INFORME DE AUDITORÍA DE CUMPLIMIENTO

**PATRIMONIO AUTÓNOMO FONDO NACIONAL DEL TURISMO FONTUR -ADM.
FIDUCIARIA COLOMBIANA DE COMERCIO EXTERIOR S.A. FIDUCOLDEX
VIGENCIAS 2021 - 2022**

**CGR-CDSCDR No. 49
DICIEMBRE DE 2023**

Tabla N°4: Área cuantificada en campo para el ítems 4.11

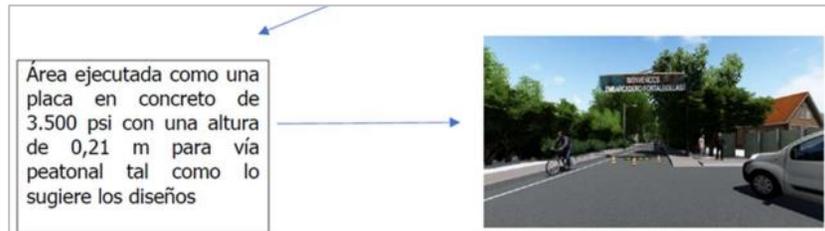
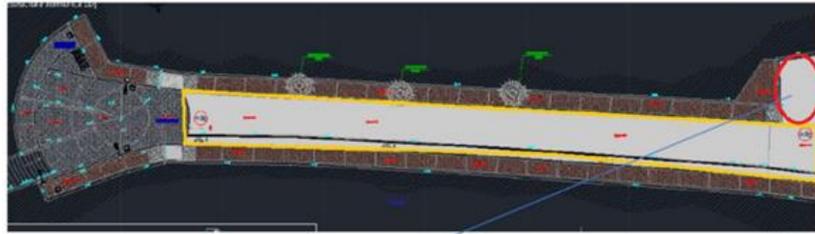
En el plano que se muestra a continuación en color naranja se señala el área correspondiente a la placa en concreto de 3500psi, así mismo se señala en color rojo el área de la bahía vehicular ejecutada la cual fue cuantificada como un (andén ITEM 4.7) siendo lo correcto cuantificarla por el ítem 4.11 placa en concreto de 3500 PSI.

Ahora bien, durante el proceso constructivo para realizar la actividad del ítem 4.11, en el área resaltada en el círculo rojo, fue necesario realizar una nivelación topográfica de la vía a construir con respecto a los niveles de las viviendas existentes aledañas a la vía, igualmente fue necesario identificar la vegetación presente en la zona con el fin de ser incorporada en los diseños arquitectónicos, en consecuencia, fue necesario realizar en este sector un área para PLACA EN CONCRETO ANDEN EXTERIOR (ITEM 4.7) y otra área para PLACA EN CONCRETO PARA VIA PEATONAL (ITEM 4.11), por lo anterior los espesores de las placas son diferentes, pero ambas placas deben nivelarse con relación al eje de la vía y cuentan con el mismo acabado final, esto se realiza ya que si se elevaba el nivel para el andén, las viviendas quedaban por debajo del nivel de la vía lo que arquitectónicamente no es armonioso y conllevaba a presentar problemas de acumulación de agua dentro de las viviendas en épocas de lluvia.

En la respuesta presentada por el P.A. FONTUR se ratifica lo comprobado en la visita realizada por la CGR los días 23 al 26 de octubre de 2023, en la cual se constató que en tres de los ítems que hacen parte del capítulo 4 (Pisos) se presentaron menores cantidades ejecutadas que las reconocidas y pagadas en las actas parciales 1, 2 y 3.

Otro de los puntos importantes en la cuantificación de cantidades fue que, de acuerdo con lo indicado por la interventoría, al realizar la medición de las placas de concreto ellos no realizaban el correspondiente descuento de rampas, tapa de cajas y materas, aceptando en la respuesta que es deber realizar dichos descuentos, teniendo en cuenta que los costos de ejecución de dichos elementos no corresponden al valor la construcción de una placa en concreto.

Imagen No. 3 Agrietamiento en estructuras de puentes

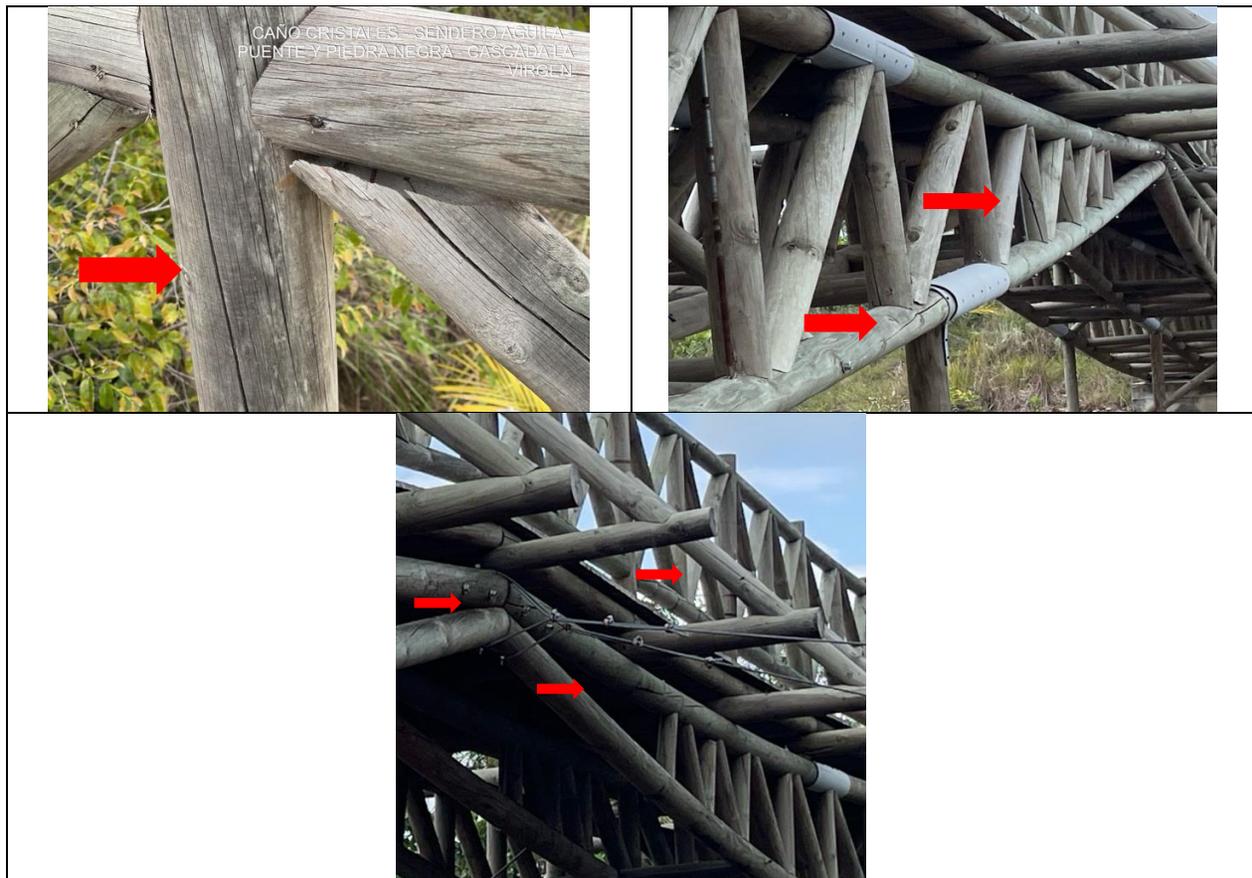
En relación con la respuesta respecto de la madera, si bien este elemento presenta tolerancias en sus defectos como se aclara en la norma NSR-10, en las estructuras livianas del proyecto se evidencian grietas y rajaduras profundas que afectan la capacidad de elementos como se evidencia a continuación en la Imagen No. 3:

En cuanto a que es una madera del proyecto es de densidad media como el P.A. FONTUR afirma es más susceptible a afectaciones producidas por humedad y temperatura, razón por la cual los métodos de anclaje, fijación y conexión entre elementos deben ser adecuados y es una de las afectaciones que se señala en la observación No. 5 (métodos de anclaje y conexiones inadecuados)

Imagen No. 14 Registro fotográfico construcción y adecuación del corredor gastronómico y artesanal plaza nueva en el municipio de Salento

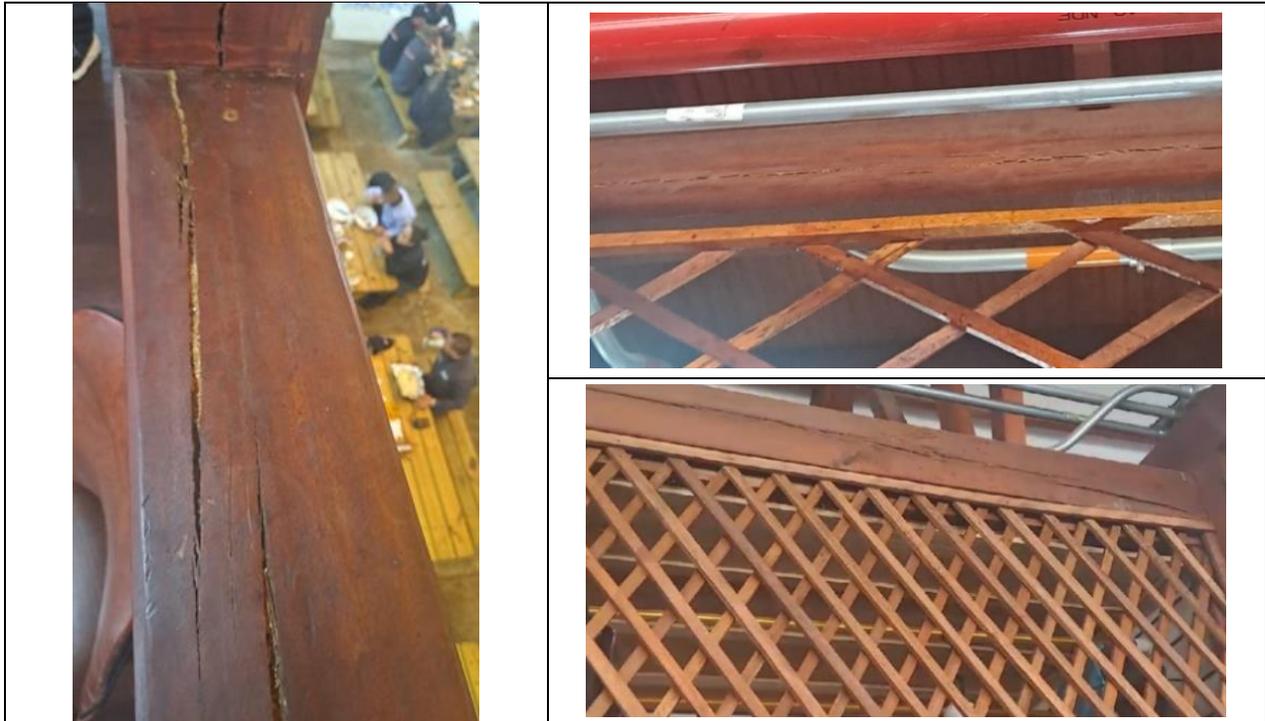
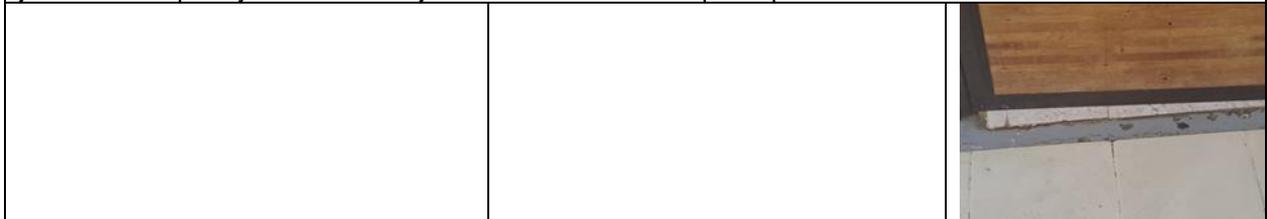
Deformabilidad global y falta de rigidez estructural, debido a la inherente articulación de los nudos estructurales. situación que conlleva a la aparición de grietas en principio irrelevantes pero que pueden trascender en otras de mayor riesgo. Fisuramiento sección nudo de viga estructural en madera. Desprendimiento y desplazamiento sección de madera en viga.

Fendas, fisuras generadas por el secado diferencial de la madera, y que aparecen típicamente sesgadas, siguiendo la dirección casi longitudinal de las fibras del árbol, se observa en parte de los pasamanos y vigas de madera.

En los cortes y ensambles de columnas, se rajó la madera, en alineaciones de clavos, pasadores o tornillos se observa la formación y la rotura longitudinal de la pieza en dos separadas, según las fibras de la madera en su penetración, afectando la estabilidad y estética de la estructura. Afectación columnas compuestas por dos piezas de madera, afectación patológica de 3,00 cm de ancho, profundidad 2.5 cm, en todo lo alto de la columna de 2.85 m.

Ensamble de piezas traccionadas que hace posible su dislocación y raja. Mala disposición de clavos o tornillos, en los nudos y uniones (empalmes y ensambles).
Las uniones con elementos metálicos que concentran los esfuerzos en pasadores de los que depende la estabilidad del sistema, con riesgo de rasgado, en talones de nudos ensamblados que presentan fendas u otros daños que ponen en peligro la absorción de esfuerzos y, en general, en nudos sometidos a esfuerzos laterales o transversales que no se consideraron

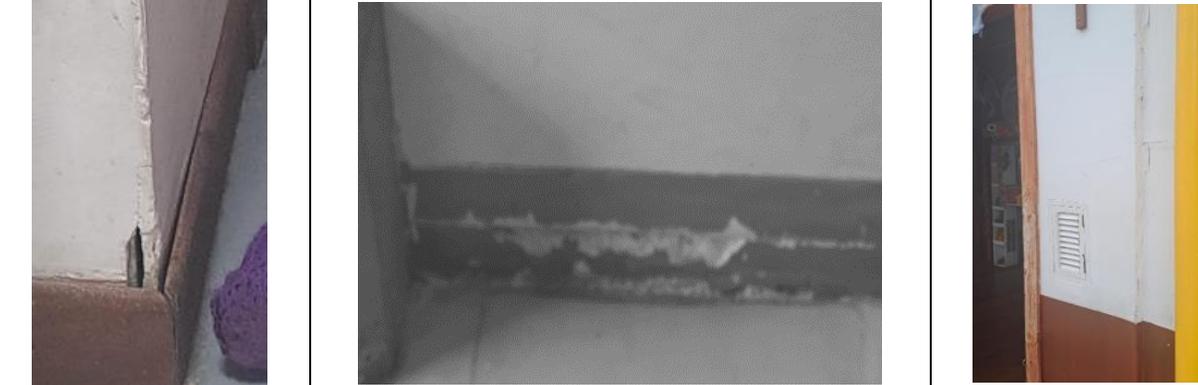
En algunos tramos se presentan deficiencias en el espesor del emboquillado no es el adecuado respecto al tamaño de la baldosa, produciendo defectos en las juntas de colocación, como juntas de bajo relleno, juntas sin boquilla y secciones de junta con exceso de boquilla que contamina la baldosa.

Mal aspecto en la modulación y ortogonalidad genera falta de uniformidad en la trama de juntas, en las tapas de las cajas de inspección y pirlan de entrada, se individualiza la instalación a la superficie reducida. Variación en el color (amarillento), textura (porosa) y apariencia (envejecida, sucias y deforme) de las baldosas de piso.

Fisuraciones en algunas unidades cerámicas.

Instalación inadecuada con pedazos de laminas pandeadas y desportilladas en la construcción del muro en fibrocemento en la fachada posterior de la edificación, deterioro prematuro de la construcción, se

evidencia humedad, suciedad y deterioro. Falta de masilla y cintas de malla para cubrir las juntas. Falta de impermeabilización y protección de la laminas, presenta daños por exposición a la intemperie.

Deficiencias en la instalación del Drywall, la falta de empalme con la estructura de madera.

Imagen No. 17 Registro fotográfico Construcción del parque temático lineal alusivo a la Batalla del Pienta en Charalá

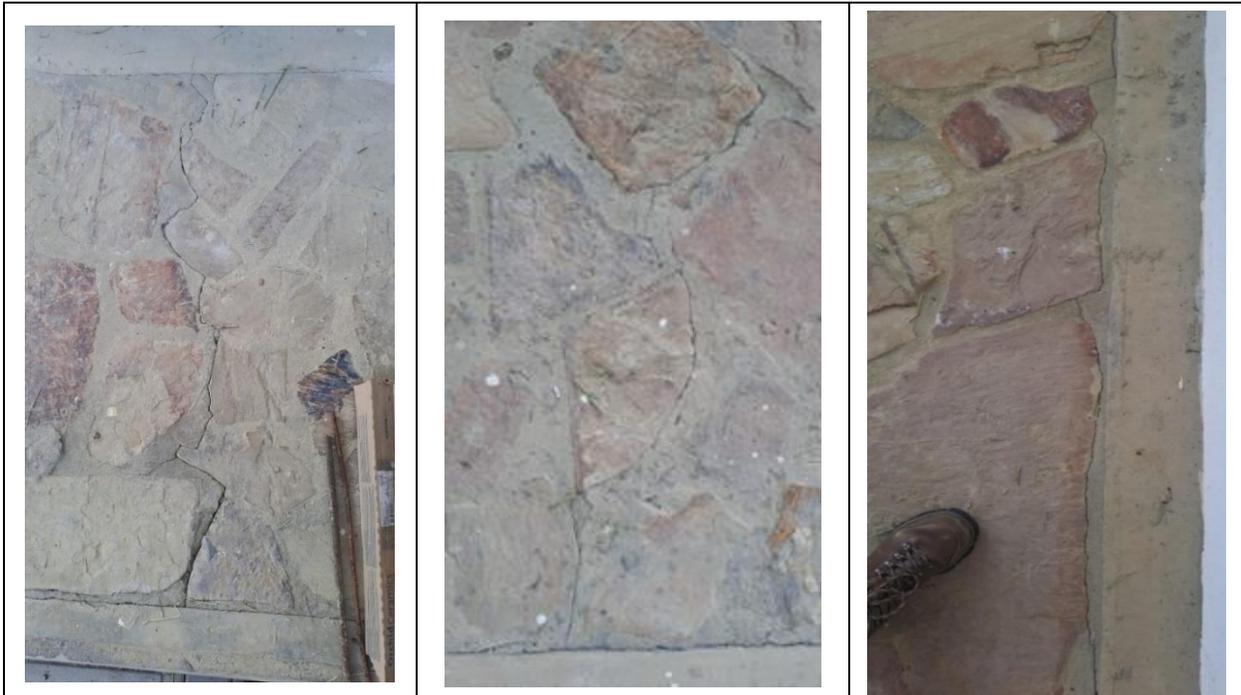
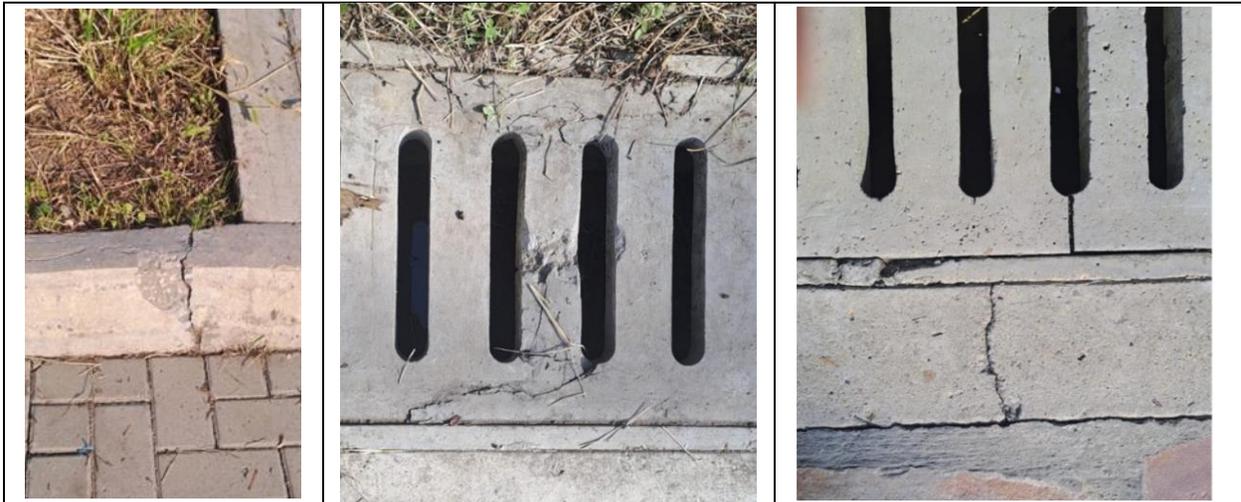
Empozamiento y filtración de agua en diferentes zonas de acceso, circulación y mirador que es la cubierta del restaurante, produciendo manchas y deterioro por humedad, causado por la falta de técnicas de selección e instalación de material.

En las diferentes plazas y espacios de circulación, el enchape en piedra de los santos, se está pulverizando. Se presenta separación entre el emboquillado y la laja de piedra.

Se presentan fisuras y separación del material de emboquillado con respecto al material de acabado de piso, en piedra de los santos.

Se presentan fisuras en elementos de confinamiento para pisos en espacio público, sardineles y bordillos.

Se presentan fisuras en sardineles, en elementos estructurales del piso y rejillas de los sumideros

Imagen No. 18 Registro fotográfico Construcción del parque temático lineal alusivo a la Batalla del Pienta en Charalá

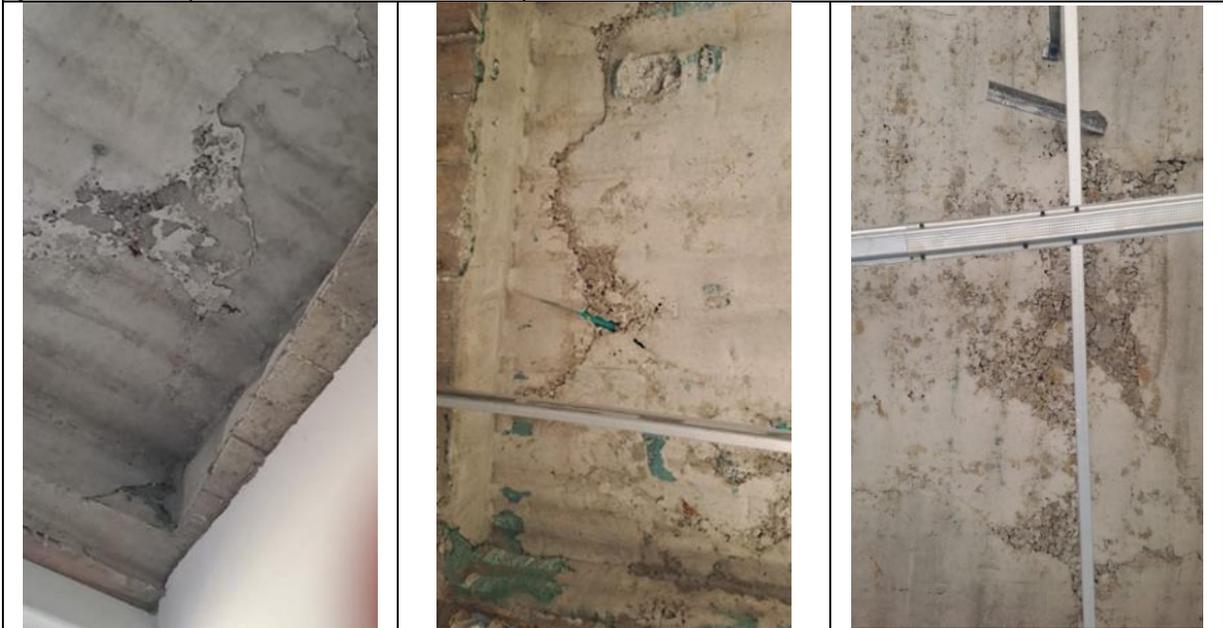
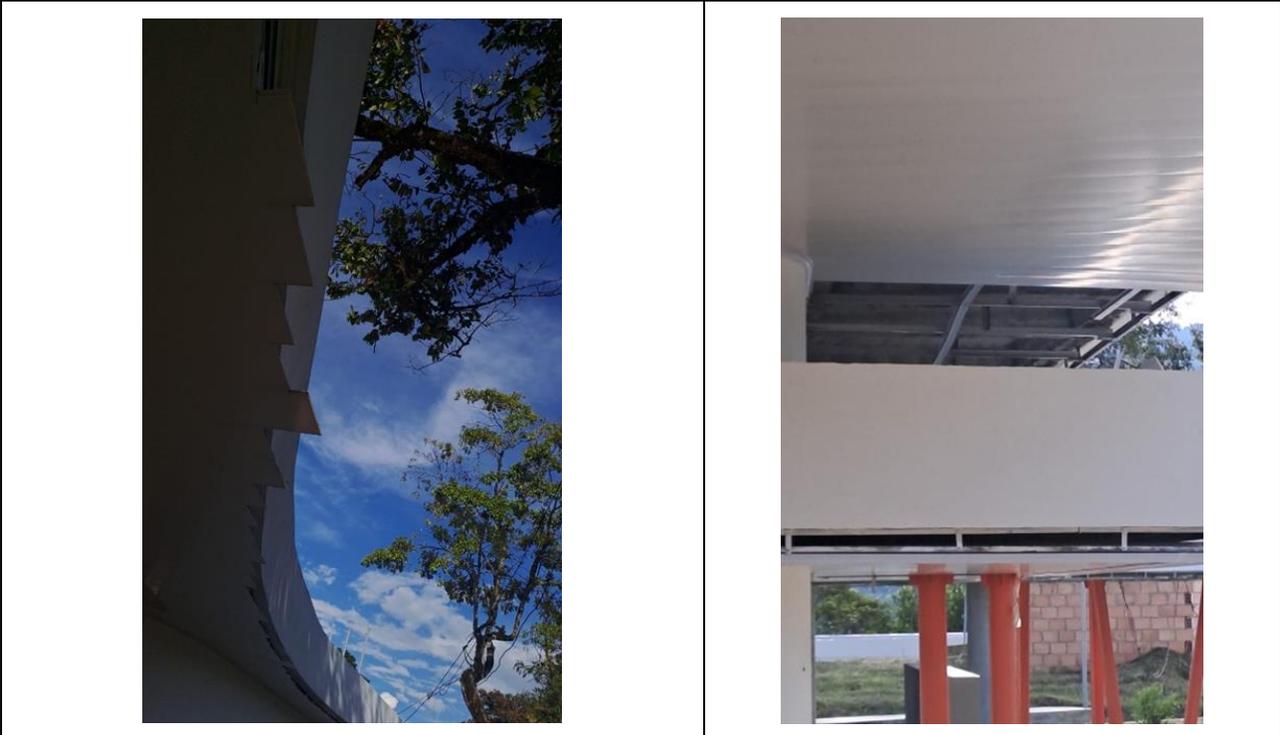
No se realizó la actividad correspondiente a pañete bajo placa 1:4, incluye filos, dilataciones y goteras y el afinado impermeabilizado 1:4 cubierta plana.

Se presentan errores constructivos en placa de cubierta que generan patologías tempranas, como prorosidad, segregación, aluminosis y carbonatación.

Filtración de agua lluvia en las diferentes placas de cubierta. La instalación de cielo raso no permite apreciar las fallas y daño por humedad.

Pendiente por terminar acabado de cielo raso de espacios interiores y exteriores, falta corrección en el alineamiento de bordes exteriores del cielo raso en PVC.
